Objet : BRUXELLES. Rue de l'Ecuyer, 41

Demande de suivi de chantier portant sur le remplacement de la verrière (puits de lumière central)

Avis conforme de la CRMS

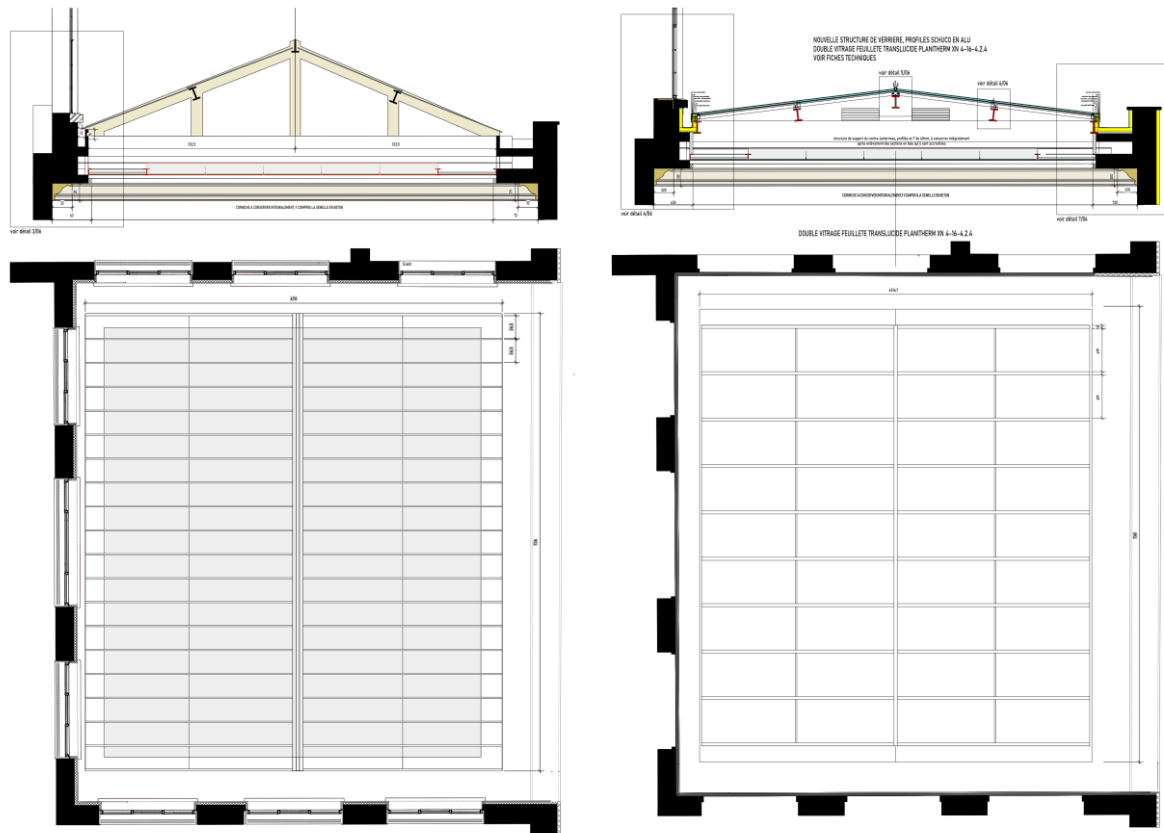
- l'un des versants est très proche d'une des façades, ce qui laisse un espace de 7cm seulement pour créer un chéneau (et l'entretenir) ;
- la verrière, assez haute, obture la vue depuis le 1^{er} étage (baies s'ouvrant sur le faîte de la verrière et vue sur les deux pignons en béton soutenant l'armature métallique).

Du côté gauche, chéneau trop étroit

Encombrement visuel de la verrière, devant les fenêtres des appartements rénovés du 1^{er} étage
